27. DIRECCIÓN GENERAL DE PROFESIONALIZACIÓN Y DIRECCIÓN GENERAL DE PROTECCIÓN A LA INFANCIA.

DICTAMEN DE ESTABILIDAD Y SEGURIDAD ESTRUCTURAL

- Nombre: **DIRECCIÓN GENERAL DE PROFESIONALIZACIÓN, DE LA DIRECCIÓN GENERAL DE NORMATIVIDAD, PROTECCIÓN, PROMOCIÓN, Y DIFUSIÓN DE LOS DERECHOS DE LAS NIÑAS, NIÑOS Y ADOLESCENTES, Y DEL COMEDOR.**
- Uso: Oficinas.
- Clasificación: B1
- Ubicación: Congreso No. 20, Col. Tlalpan, C.P. 14000, Ciudad de México.
- Zona Geotécnica: III

Foto 9. Zona de la azotea por donde se filtra el agua pluvial, en la Dirección de Profesionalización.

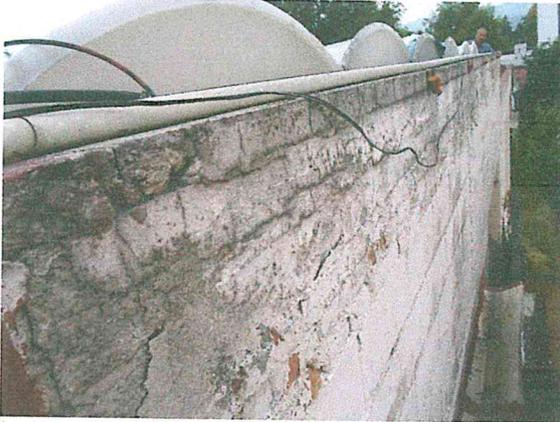
1. Volver a nivelar todos los plafones modulares de la Dirección de Profesionalización, ya que hubo desplomes de secciones completas y el resto de la suspensión sufrió deformaciones.
2. Una sección de barda que está hecha a base de mampostería mixta, se colapsó durante el sismo. Debe restituirse con materiales apegados a la imagen urbana del inmueble.
3. Resolver los problemas de filtraciones de agua pluvial que se da por el área de los domos de la Dirección de Profesionalización. Lo anterior para evitar que a largo plazo se afecten elementos estructurales.
4. Verificar que todas las luminarias tenga su soporte independiente. Lo anterior para evitar que se lleguen a caer cuando la suspensión del plafón modular tenga movimientos.
5. Cambiar ventanas y vidrios en el área de cocina.
